**AVIS RELATIF À LA PROTECTION
CONTRE LES EVENTUELS EFFETS NOCIFS ET NUISANCES
PROVOQUÉS PAR LES RAYONNEMENTS NON IONISANTS
GÉNÉRÉS PAR DES ANTENNES ÉMETTRICES STATIONNAIRES**

Commune : SPRIMONT - Exploitant : TELENET GROUP

Référence exploitant : LG2164Y

Rapport n° 1899 / 2025

Figure 1 : Vue en plan des lieux de séjour et des points de contrôle

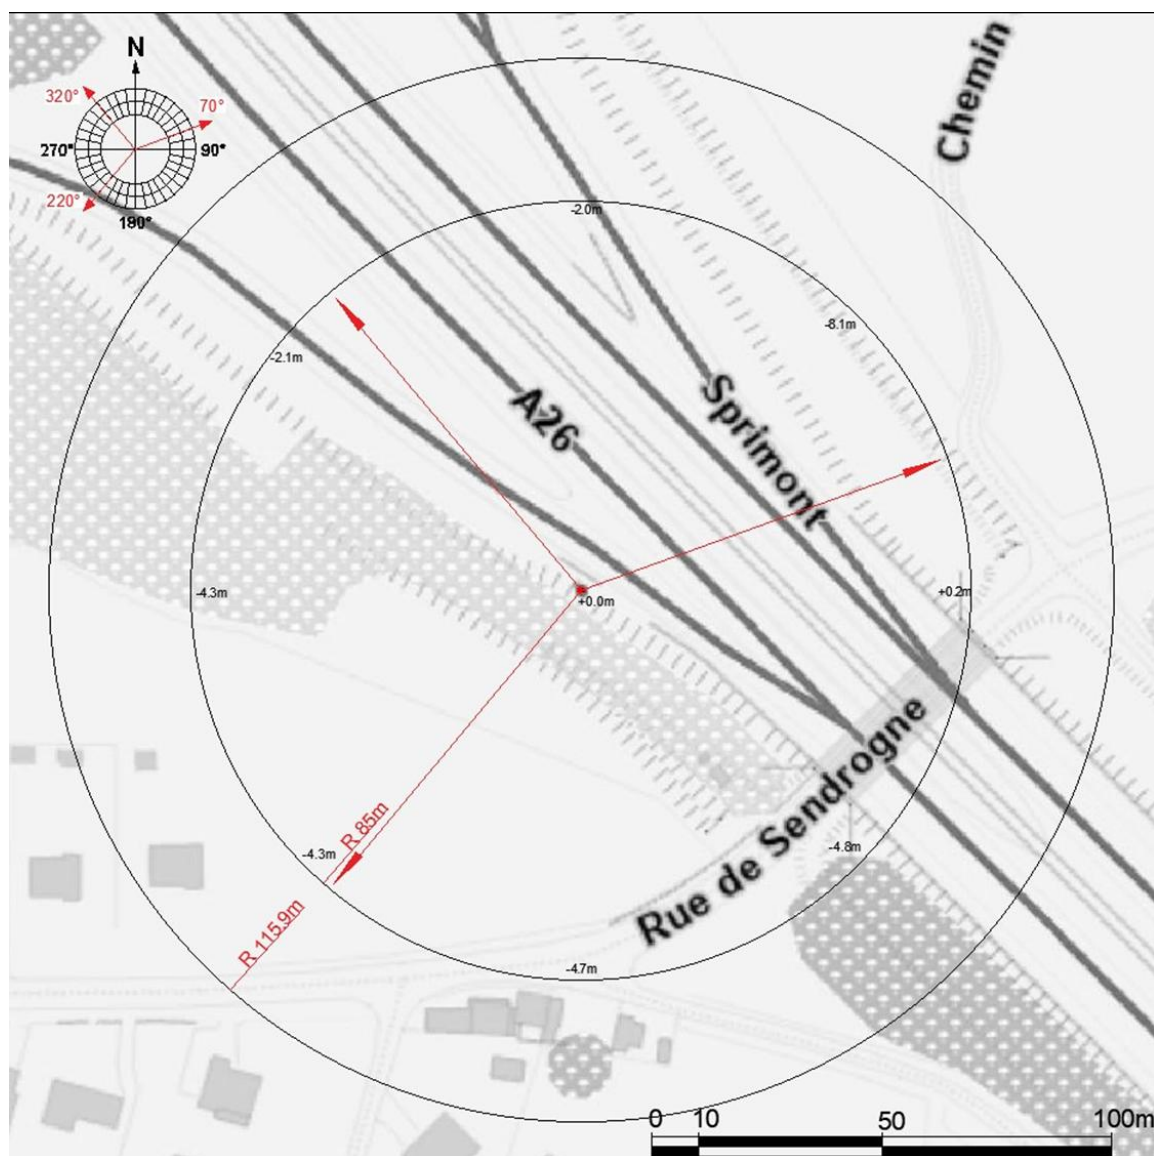
N° point de contrôle	LS	Atténuation (dB)	Indice d'exposition relatif à la limite par installation IE_i
Aucun lieu de séjour ne se trouve dans la zone où la limite d'immission pourrait être atteinte

En ce qui concerne les antennes de l'installation mentionnées dans le tableau 1, la distance maximale à laquelle la limite pourrait être atteinte, à l'extérieur, est égale à 105,9 m. S'il n'y a pas de LS à une distance inférieure, les antennes respectent forcément la limite d'immission.

Dans le cas des LS situés à l'intérieur des bâtiments, une atténuation d'obstacle est prise en compte et il en résulte que la distance maximale à laquelle la limite pourrait être atteinte se réduit à 75,1 m.

Figure 2 : Vue en plan des installations d'antennes dans un rayon de 300 mètres autour de l'installation faisant l'objet de la demande d'avis

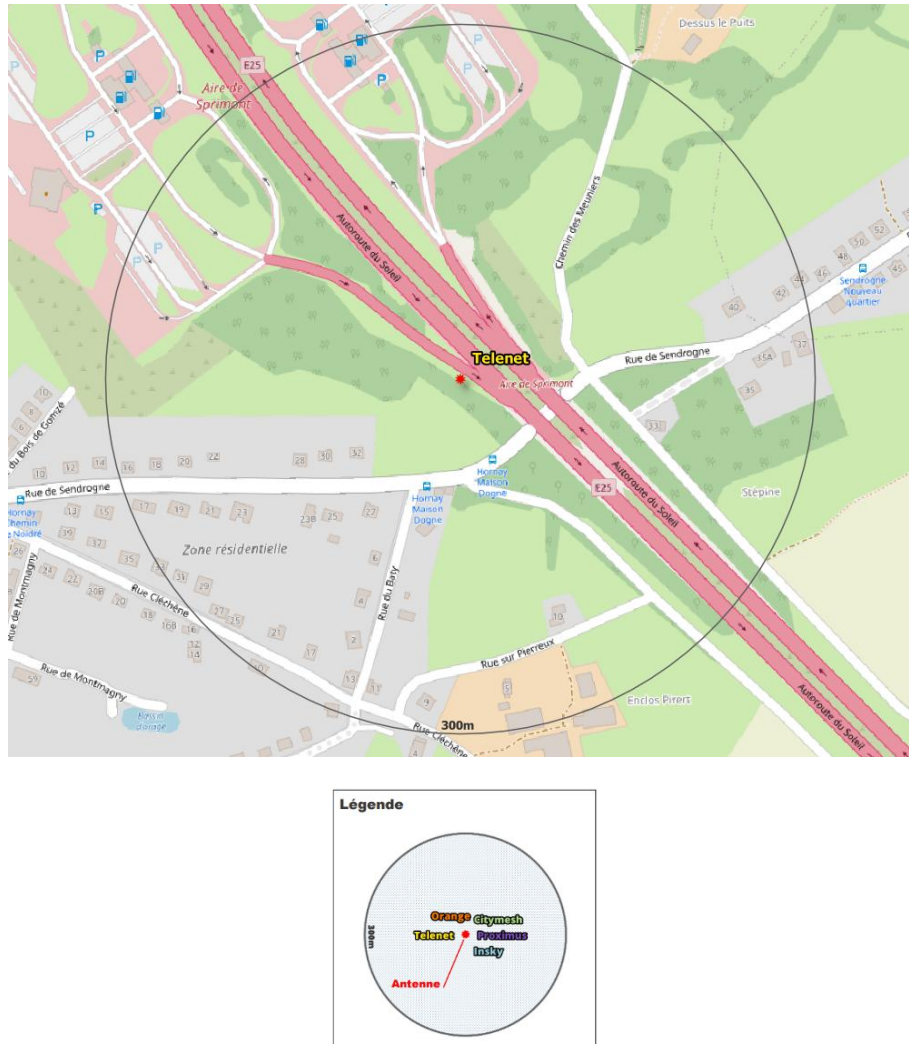
- il y a au plus 4 installations d'antennes émettrices stationnaires présentes dans la zone d'évaluation de 300 mètres de rayon représentée dans la figure 2, y inclus l'installation référencée dans le paragraphe 2 : la limite cumulative définie à l'article 4, §2 du décret est nécessairement respectée dans les lieux de séjour à l'intérieur de la zone d'évaluation de 300 mètres de rayon ;
- il y a exactement 5 installations d'antennes émettrices stationnaires présentes dans la zone d'évaluation de 300 mètres de rayon représentée dans la figure 2, y inclus l'installation référencée dans le paragraphe 2 et il existe, pour 3 ou 4 de ces installations, un avis attestant le respect de la limite abrogée de 3 V/m : la limite cumulative définie à l'article 4, §2 du décret est nécessairement respectée dans les lieux de séjour à l'intérieur de la zone d'évaluation de 300 mètres de rayon ;

- c) dans tous les autres cas, il a été vérifié que la limite cumulative définie à l'article 4, §2 du décret n'est pas dépassée dans les lieux de séjour sur base du nombre d'installations localisées dans la zone d'évaluation de 300 mètres de rayon représentée dans la figure 2, de leur localisation ainsi que des données inscrites dans la figure 1 et au paragraphe 4 du présent avis et dans les avis attestant le respect de la limite par installation ou de la limite abrogée de 3 V/m relatifs aux autres installations reprises dans la figure 2.

Compte tenu des considérations ci-dessus, il apparaît que l'intensité du rayonnement électromagnétique généré, dans les lieux de séjour situés dans un rayon de 300 mètres autour de l'installation référencée dans le paragraphe 2, par l'ensemble des antennes émettrices stationnaires de l'ensemble des exploitants du même site d'antennes émettrices stationnaires respecte la limite fixée à l'article 4, § 2 du décret.
